1. Stellungnahme

11397/E/05 Kramertunnel Garmisch-Partenkirchen (Haupttunnel)

Stellungnahme zur Frage, ob sich nach einer temporären Grundwasserabsenkung im Bergsturzbereich langfristig die ursprünglichen Grundwasserverhältnisse wieder einstellen

Abb. 1-1: Lage der Quellen und Quellhorizonte

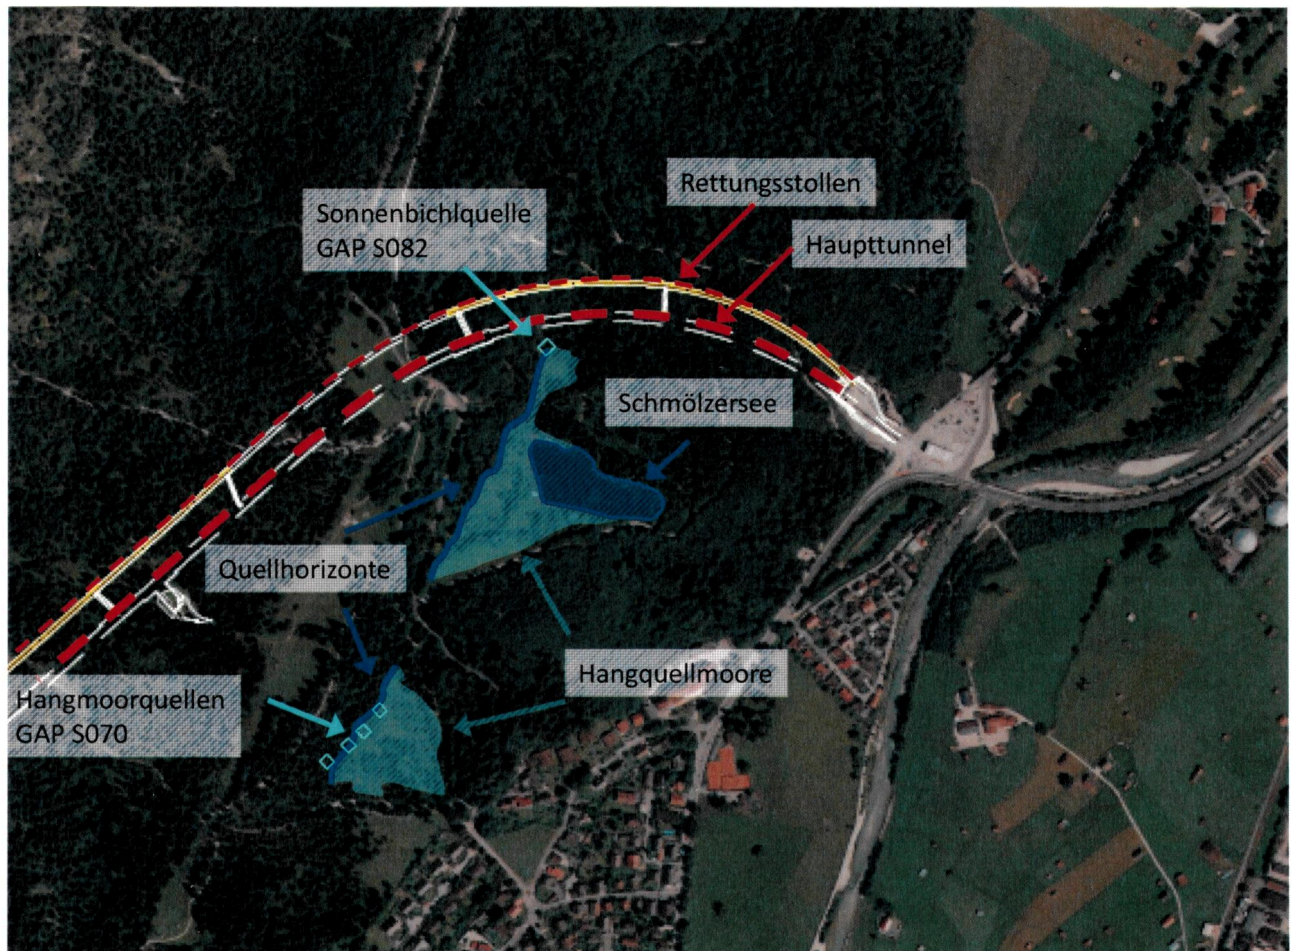
Aus dem wasserführenden Bergsturz-Aquifer werden verschiedene gefasste Quellen (Sonnenbichlquelle GAP S082, Hangmoorquellen GAP S070) und Quellhorizonte gespeist (siehe Abb. 1.1).

Auf Grundlage eines temporären Absenkversuchs wird nach derzeitiger Planung davon ausgegangen, dass diese Quellen und Quellhorizonte während der Bauzeit sehr wahrscheinlich trocken fallen, nach Beendigung der Wasserhaltung aber wieder anspringen. Eine langfristige Veränderung der Quellschüttung oder der Lage der Quellen und Quellhorizonte wird nicht erwartet. Während der Bauzeit ist eine temporäre Ersatzwasserversorgung aus dem Lahnenwiesgraben zur künstlichen Bewässerung der Hangquellmoorflächen geplant.

Abb. 3-1: schematische Skizze der Situation im Bergsturzgebiet

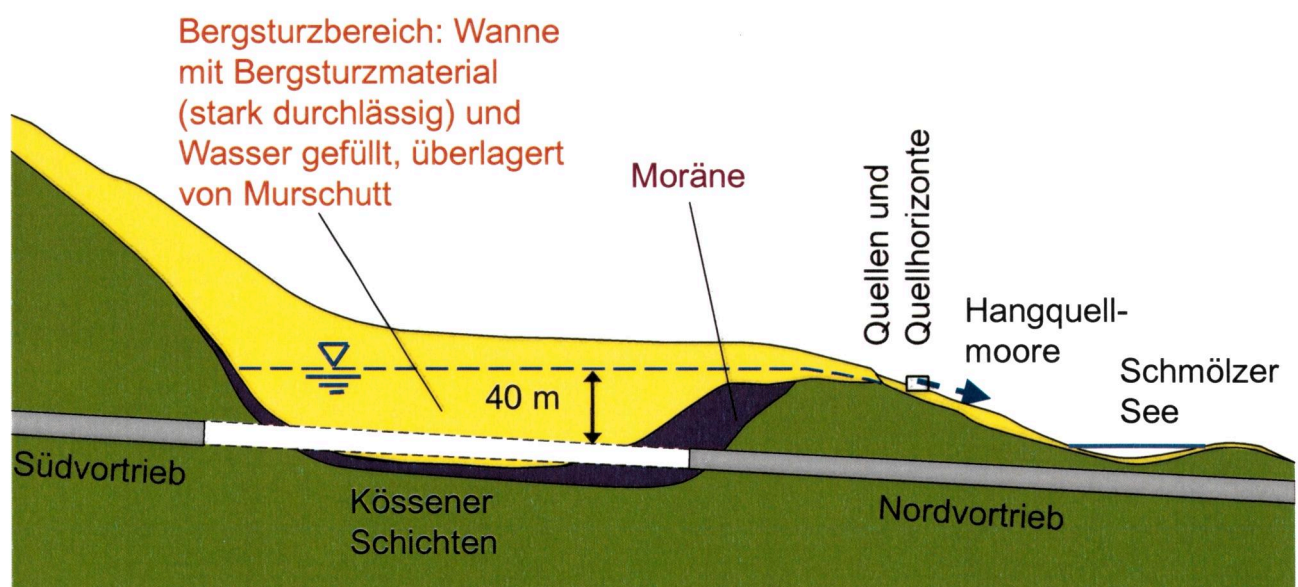
Nach den vorliegenden Informationen ist der Bereich geprägt durch ein Bergsturzereignis. Anschaulich vereinfacht sind Gesteinsmassen aus dem Kramermassiv zu Tale gestürzt und in dem sogenannten Bergsturzgebiet östlich des Kramermassivs zum Liegen gekommen. Dieser Bereich wies vermutlich aus früherer Zeit schon oberflächlich eine Wannenstruktur auf (s. Abb. 3.1). Das Bergsturzmaterial wurde im Laufe der Zeit von Murschutt überlagert.

Während des Absenkversuchs ist gemäß [U2] die Sonnenbichlquelle (GAP S082) trockengefallen und die Schüttung der Hangmoorquellen (GAP S070) um maximal ca. 50 % bis 90 % zurückgegangen (vergleiche auch Abb. 3-1). Nach Beendigung der Probeabsenkung haben sich die ursprünglichen Quellschüttungen innerhalb von ca. 2 Wochen wieder eingestellt.
